Samenvatting inspectie

Situatieschets

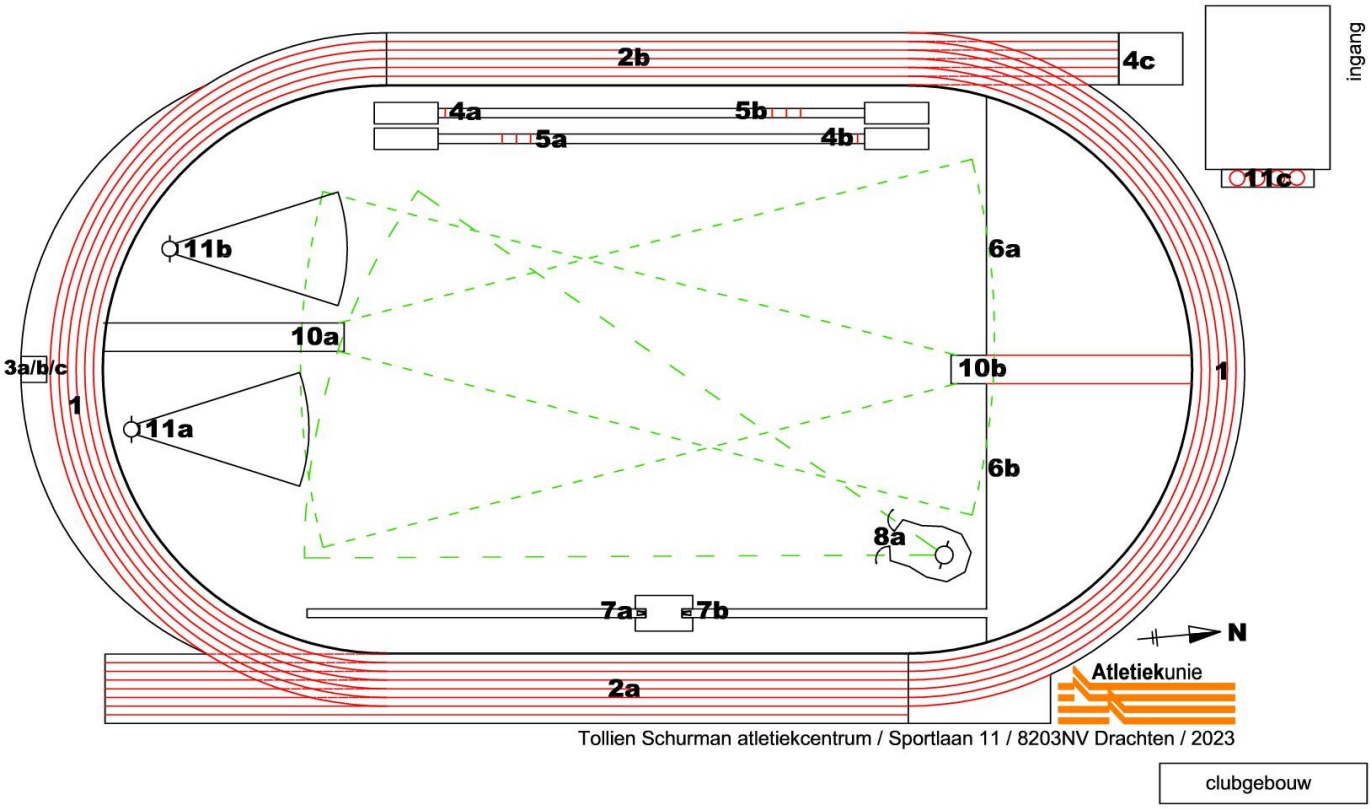
1. Voorzieningen (6)A en (6)B voor hoogspringen waren tijdens de inspectie niet veilig en niet wedstrijdgeschikt, maar kunnen veilig en wedstrijdgeschikt gemaakt worden door het correct plaatsen van de op de accommodatie aanwezige landingsmatten en staanders volgens Wedstrijdreglement TR27.10 en Supplement pag. 10. De veiligheid en de wedstrijdgeschiktheid zijn dan ter beoordeling van de wedstrijdleider.

2. Voorziening (7)B voor polsstokhoogspringen was tijdens de inspectie niet veilig en niet wedstrijdgeschikt, maar kan veilig en wedstrijdgeschikt gemaakt worden door het correct plaatsen van de op de accommodatie aanwezige landingsmat volgens Wedstrijdreglement TR28.12 en van de staanders volgens Wedstrijdreglement TR28.1 en TR28.8 t/m 10. De veiligheid en de wedstrijdgeschiktheid zijn dan ter beoordeling van de wedstrijdleider.
